OFICIO ELECTRÓNICO

ORD. N° : 2194  
ANT. : Ingreso etapa 5B de fecha 01 de agosto 2025 Diseño de perfiles avanzados de proyectos, Barrio Costa Norte, comuna de Tocopilla.  
MAT. : Envía observaciones ingreso etapa 5B, contrato Diseño de perfiles avanzados de proyectos PGO, Barrio Costa Norte, comuna de Tocopilla.  
ADJ. : Archivo Pdf Ppto. Tocopilla 2025 Barrio Costa Norte, comparación Precios unitarios con valores SERVIU de pavimentación y del Programa de Espacios Públicos.

Antofagasta, 02 septiembre 2025

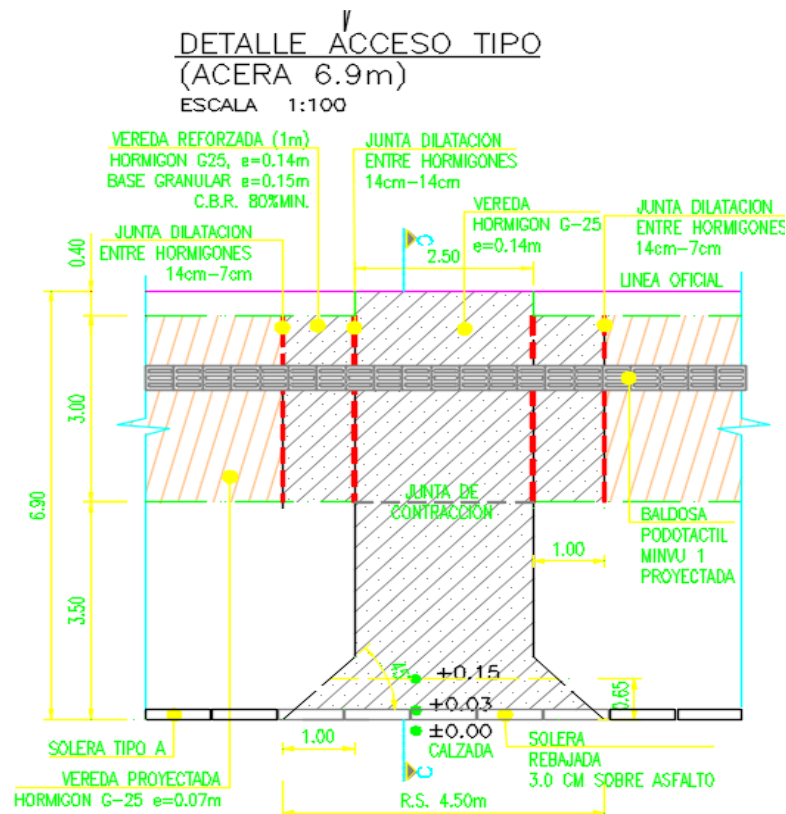
- No se visualiza detalle indicado. Por otro lado, independiente de que alguna información de pavimento aparezca indicada en arquitectura, todo aquello relacionado con pavimentación debe estar en la carpeta de pavimentos.
